Mission régionale d'autorité environnementale

**Avis délibéré en date du 23 janvier 2019
de la Mission régionale d'autorité environnementale d'Île-de-France sur
le projet de réhabilitation et d'extension de la Tour Montparnasse
dans le 15^e arrondissement de Paris**

Fig. 3 : Volume des façades existantes et projetées repérées en coupe – source : étude d'impact

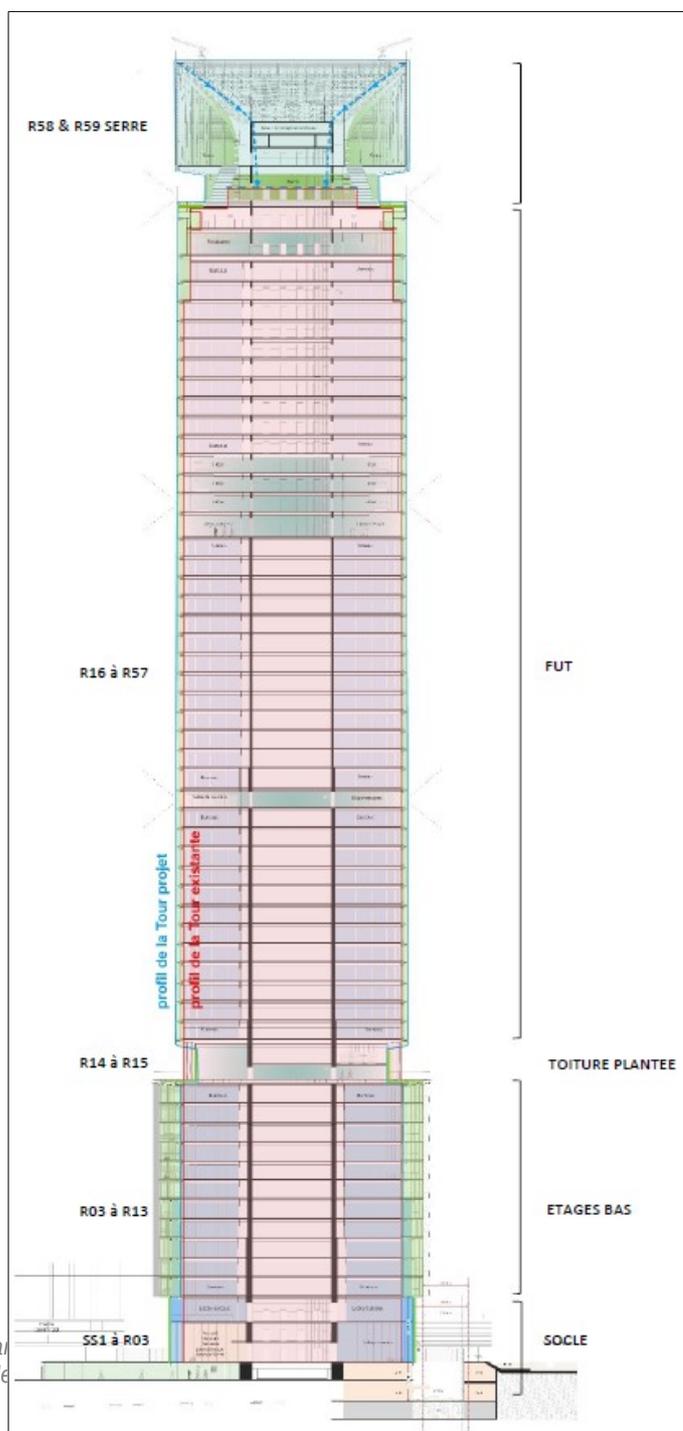
Pour réduire les nuisances dues à l'accélération du vent en pied de tour, le projet met en œuvre un principe de « rugosité au vent » par le débord des planchers entre les étages 3 à 13 (cf. fig 3) et, dans une moindre mesure, sur les étages supérieurs. De plus, l'ouverture et la végétalisation de patios aux angles sud de la tour visent notamment à limiter les effets des sillages tourbillonnaires.

Par ailleurs, l'épaississement des premiers étages, ainsi que les débords créés le long des façades, peuvent donner au bâtiment un aspect plus massif en vision rapprochée.

La MRAe recommande de mieux argumenter les incidences les modifications apportées au profil de la Tour Montparnasse (sur-élévation, épaississement, débords) sur la perception de ses proportions et son intégration dans le paysage urbain.

Fig. 4 : plan masse (extrait) – source : étude d'impact (p 18)

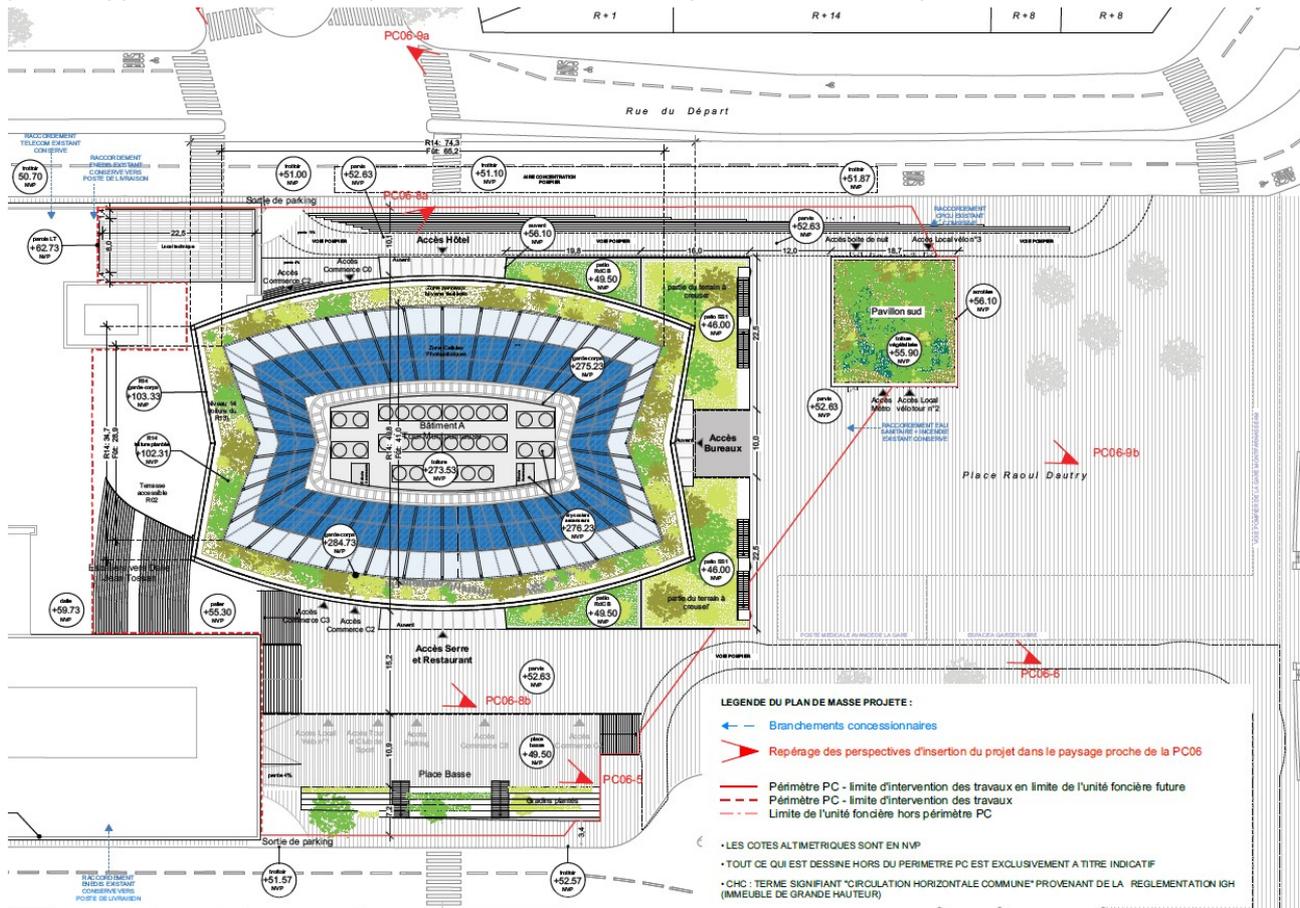
(sans légende dans l'étude d'impact : en rouge : probablement l'emprise de l'opération ; « cour basse » en bas du plan ; sortie du métro à droite)

Fig. 5 : aménagement du pied de tour – source : étude d'impact (la place basse donne sur la rue de l'Arrivée)

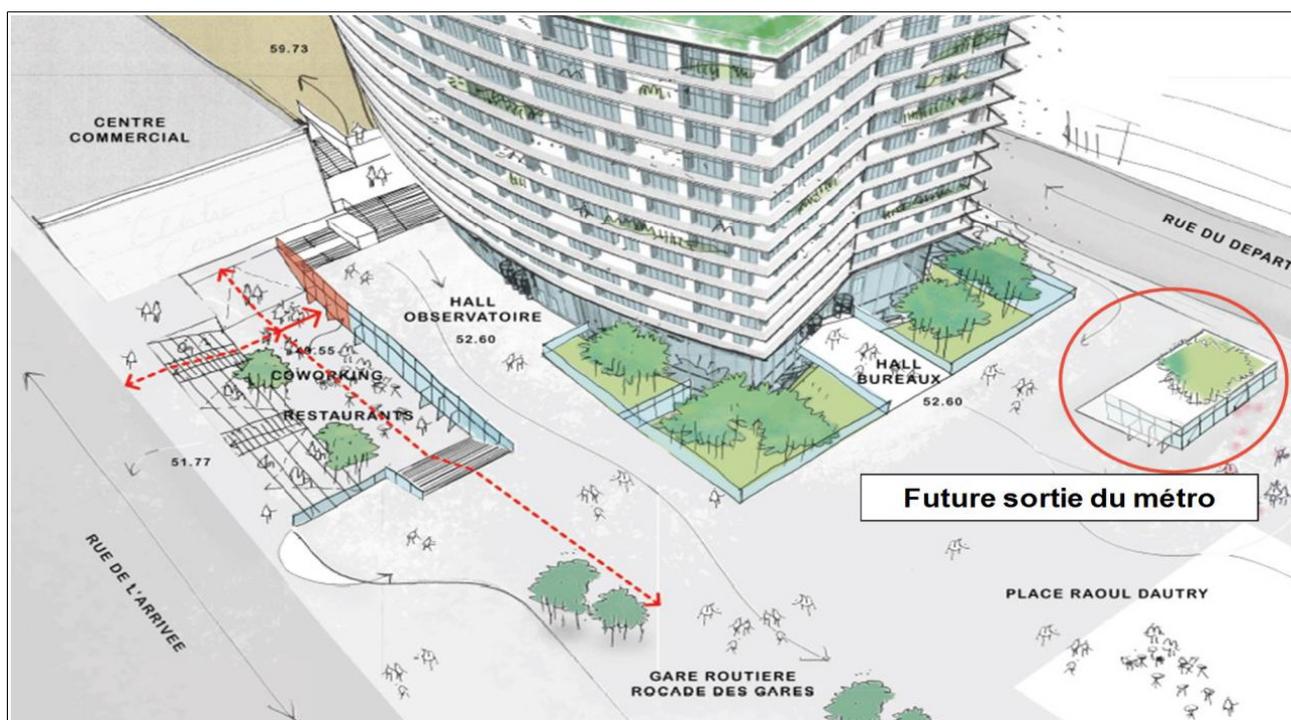
En revanche, la nouvelle place créée en contrebas du niveau principal et de la rue de l'Arrivée (« place basse »), au sud-ouest de la tour, n'apparaît pas sur le modèle du bâti en trois dimensions employé pour la modélisation. Or cette place est située près de l'axe des vents dominants. Sachant que des espaces du parvis sont aujourd'hui délaissés notamment pour cause de gêne liée au vent, un approfondissement des impacts du projet au niveau de ce nouvel espace public est nécessaire.

Afin d'assurer le fonctionnement urbain du nouvel espace public créé en contrebas de la Tour Montparnasse et de la rue de l'Arrivée (« place basse »), la MRAe recommande d'approfondir et justifier la conception de cette place, au regard des conditions du vent et de l'ensoleillement.

Fig.7 : serre de production agricole – source : étude d'impact

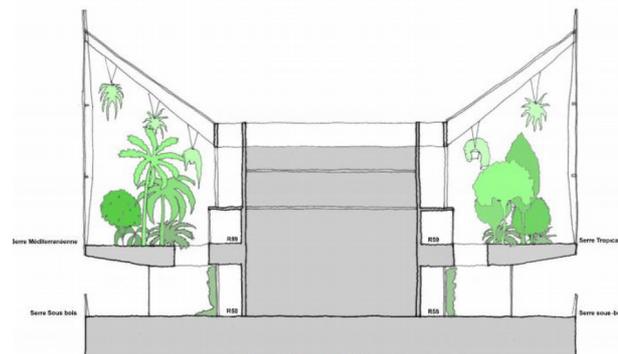
L'implantation d'une « serre agricole » de 20 m de hauteur surplombant le projet est ainsi justifiée : « Le projet s'enrichit d'une expérience de la serre de production agricole et bioclimatique qui singularise plus encore son profil unique : le nouveau couronnement pour une tour vertueuse, symbole et témoin de sa participation à la révolution énergétique amorcée dans la métropole ». Au-delà du symbole, il est pour la MRAe nécessaire que cette sur-élévation de la Tour Montparnasse soit mieux justifiée⁷. En effet, l'état initial relève que la Tour Montparnasse est d'ores et déjà disproportionnée par rapport à son environnement.
